**INFORME DE HITO DE CONTROL  
N° 008-2024-OCI/0472-SCC**

**“EJECUCIÓN DEL PROYECTO: MEJORAMIENTO DEL  
SERVICIO DE TRANSITABILIDAD VEHICULAR Y PEATONAL  
EN LA AVENIDA BASADRE Y FORERO DISTRITO DE  
TACNA – PROVINCIA DE TACNA – DEPARTAMENTO DE  
TACNA”**

**HITO DE CONTROL N° 3: EJECUCIÓN DEL PROYECTO –  
ABRIL DE 2024**

**IMAGEN N° 11**  
**DESPRENDIMIENTOS GENERADOS EN ZONA ANTERIOR A RESALTO VEHICULAR**

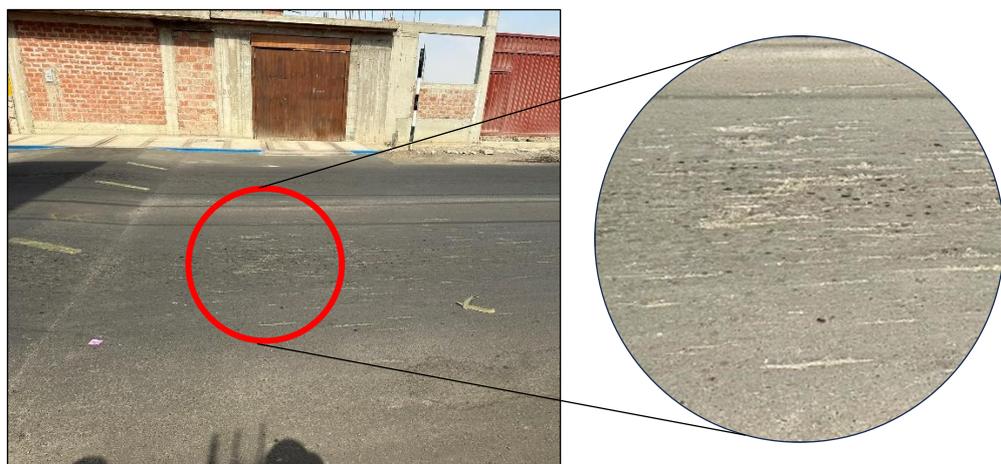
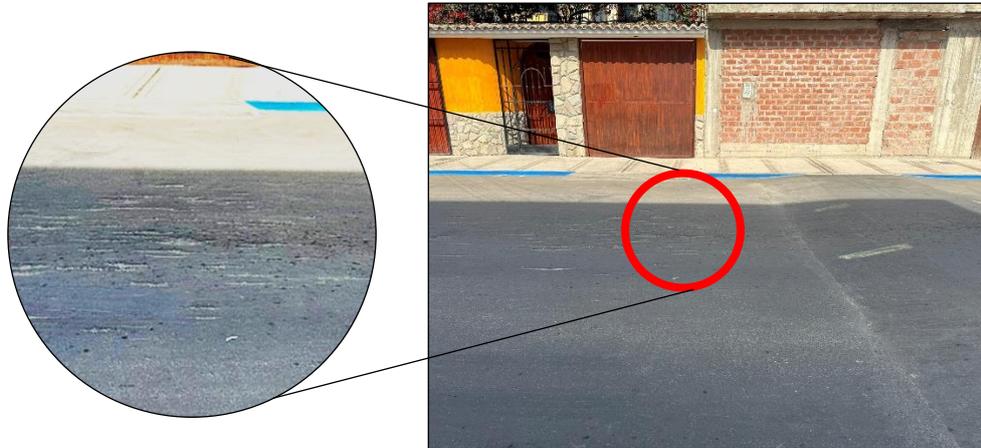
En la zona anterior y posterior a este resalto vehicular, se observó desprendimientos sobre la carpeta asfáltica por fricción de los ejes vehiculares, debido al impacto generado de las llantas de las unidades móviles, luego de sobrepasar este reductor de velocidad.

Por tanto, en las imágenes precedentes, se pudo evidenciar los desprendimientos generados en zonas anterior y posterior al resalto vehicular, ubicado en la progresiva 1+300.

**IMAGEN N° 13**  
**DETALLE DE SEÑALIZACIÓN HORIZONTAL Y VERTICAL EN PROG. 1+300**

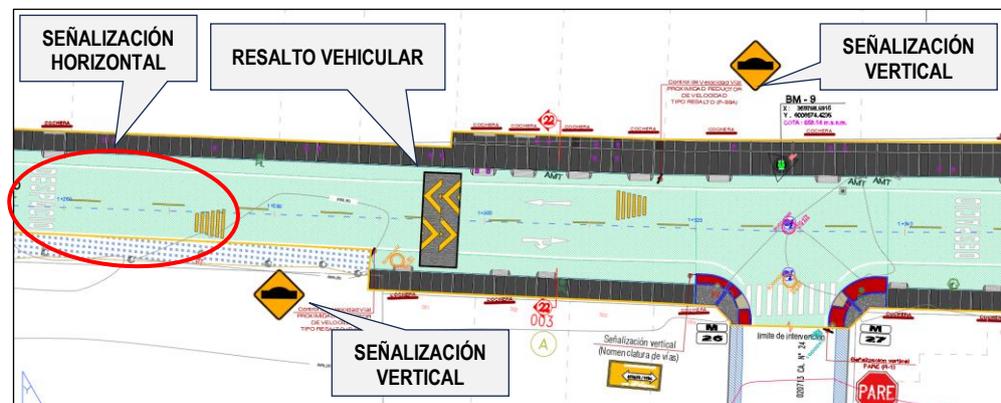
En relación al plano AR-03, correspondiente a la planimetría general, observado en la imagen anterior, se aprecia que previo a la instalación del resalto vehicular, existe señalización vertical en ambas direcciones (anterior y posterior), además de la señalización horizontal proyectada previo a la ubicación de este resalto.

**IMAGEN N° 14**  
**ESTADO ACTUAL DE SEÑALIZACIÓN HORIZONTAL Y VERTICAL PARA RESALTO VEHICULAR**  
**UBICADO EN PROGRESIVA 1+300**

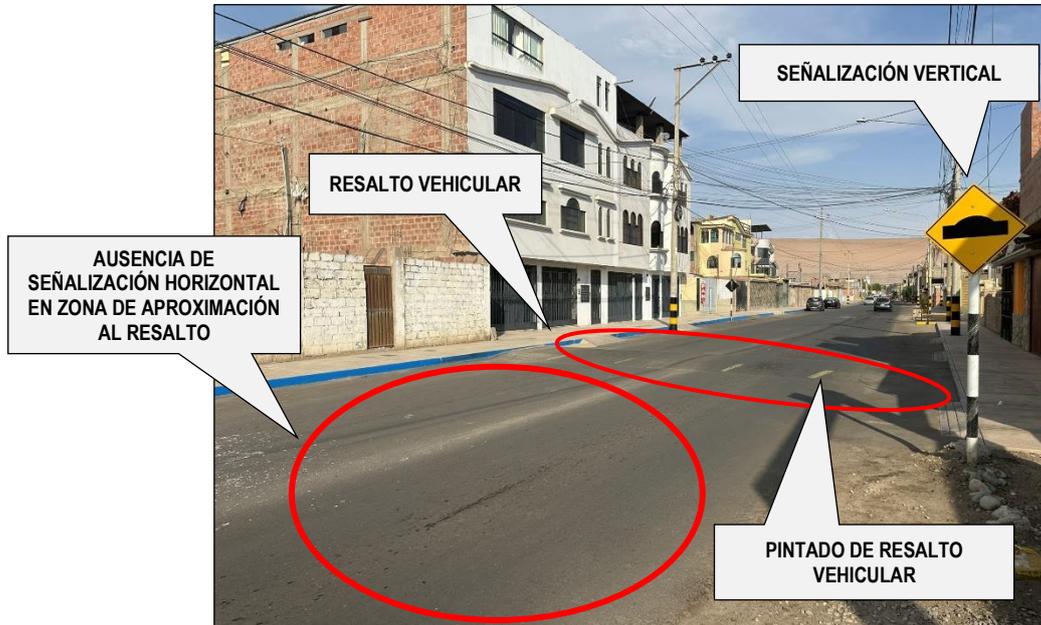
Al respecto, de la evaluación realizada en campo, se pudo observar que para el resalto vehicular ubicado en la progresiva 1+300, se visualizó la presencia de señalización vertical y del pintado sobre la superficie del resalto como señalización horizontal, como se aprecia a continuación:

De la imagen precedente, referente al estado actual de este resalto, se observa la ausencia de señalización horizontal, como es indicado en el plano AR-03 de la planimetría general, como parte de la zona de aproximación a este elemento, además se evidenció que el pintado del resalto vehicular no es acorde a lo establecido en los planos y en la directiva de reductores de velocidad tipo resalto.

De lo antecedido, habiéndose revisado el estado situacional en campo y lo establecido en la directiva n.º 001-2011-MTC-14, se puede citar que existe la falta de señalización horizontal en la zona de aproximación al resalto vehicular, como es indicado en la imagen n.º 13 de la planimetría general del proyecto. Asimismo, el pintado realizado sobre este resalto, no es el indicado en el expediente técnico, ni lo establecido en la directiva de reductores de velocidad tipo resalto.
